リサイクル燃料備蓄センター
設計及び工事の計画の変更認可申請書
(補足説明資料)

波及的影響を及ぼすおそれのある施設の
金属キャスクへの影響評価

令和 4 年 7 月

リサイクル燃料貯蔵株式会社

図3 ロッキング振動による衝突確認図

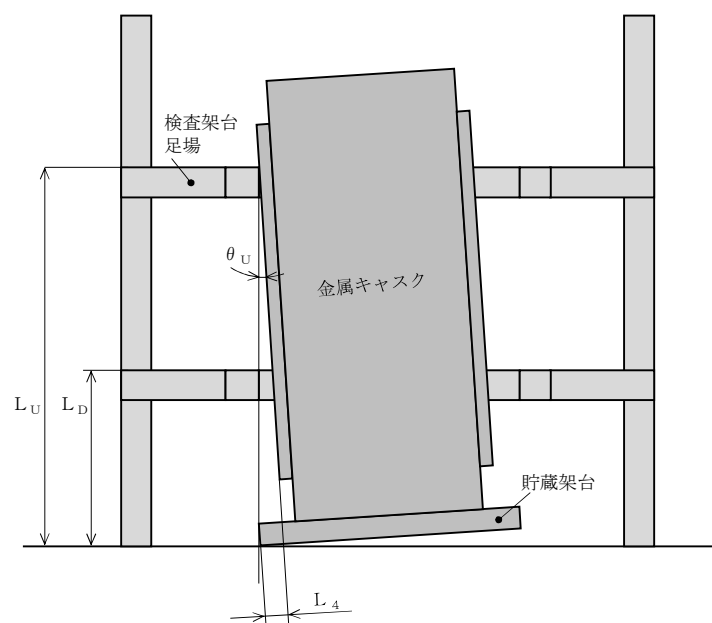
項目	コメント内容
地震 (第7条)	検査架台の上位波及影響評価に関して、架台とキャスクの衝突時に、架台の変形が弾性範囲内に収まることを説明すること。(架台が塑性変形や破断等を起こしてキャスクが転倒する恐れはないか)

検査架台は金属キャスクを直接支持している仮置架台やたて起こし架台とは違い、金属キャスクを支持している設備ではないため、検査架台が変形や破断しても金属キャスクが転倒することはない。

波及的影響の評価においては、金属キャスクを搬送中に床面に固定されていない状態を考慮し、床面に固定されていない金属キャスクは基準地震動 S_s により貯蔵架台が交互に浮き上がるロッキング振動が発生する。このロッキング振動の際に金属キャスクの側面にある検査架台に衝突する事象の評価を行っている。(「添付 5-1-3 波及的影響に係る基本方針」4.1 評価方針 (4) 検査架台) (P6, PDF1145)

基準地震動 S_s によるロッキング振動の際の金属キャスクの最大傾斜角度は評価から 9° であり、検査架台と金属キャスクが衝突する(「設 2-補-013-09 波及的影響を及ぼすおそれのある施設の金属キャスクへの影響評価」(以下「設 2-補-013-09」という。) P17)。金属キャスクの転倒限界角度は 27° (「設 2-補-013-07 搬送台車の耐震性」 P13)であるため、金属キャスクは基準地震動 S_s により転倒することはない。

検査架台への金属キャスクの衝突時の評価として、ロッキング振動の際の金属キャスクの最大傾斜角度の 9° から検査架台との衝突時に金属キャスクの外筒に発生する応力を算出している。

図 2-1 波及的影響に係る検討フロー

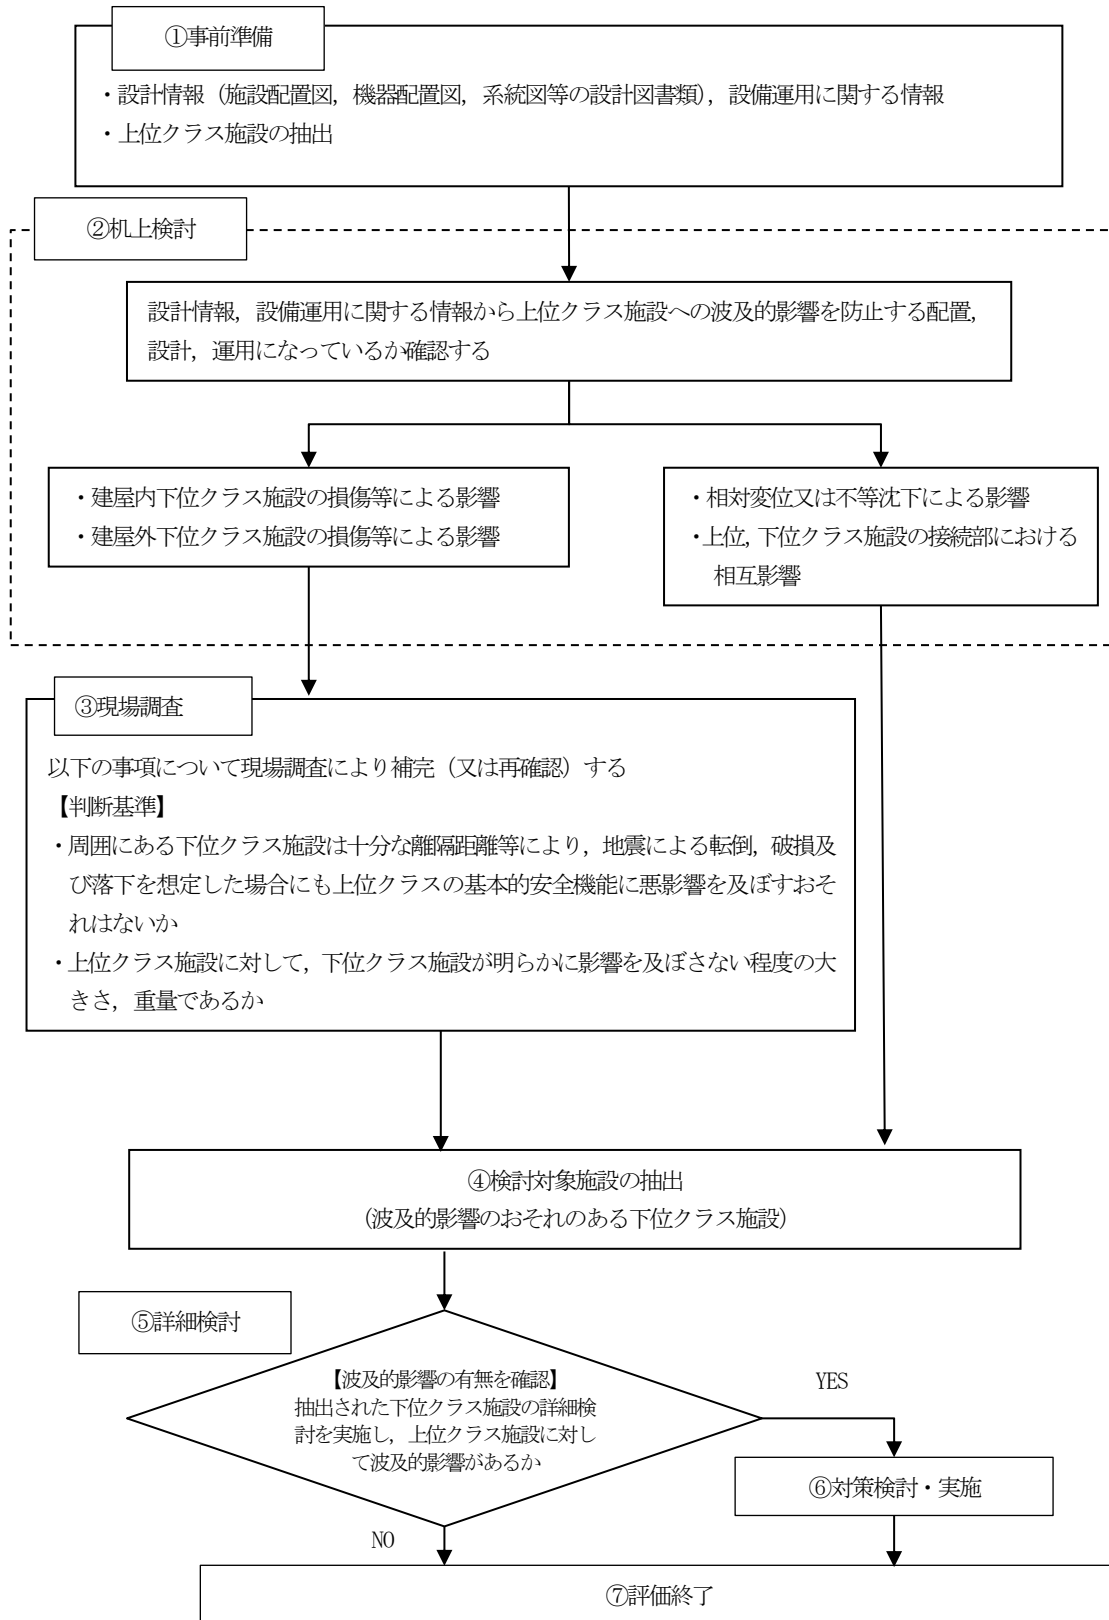
項目	コメント内容
地震 (第7条)	上位の設備機器への波及的影響について、申請対象機器以外の設備機器についても、波及的影響を及ぼさないことを確認しているか。説明すること。

申請対象機器以外についても、「設 1-補-009 改 2 波及的影響評価に係る基本設計方針に関する補足説明」記載の「図 2-1 波及的影響に係る検討フロー(P2)」(別紙参照)に沿って波及的影響を及ぼさないことを確認している。

申請対象機器以外についての検討の代表例を以下の表に示す。
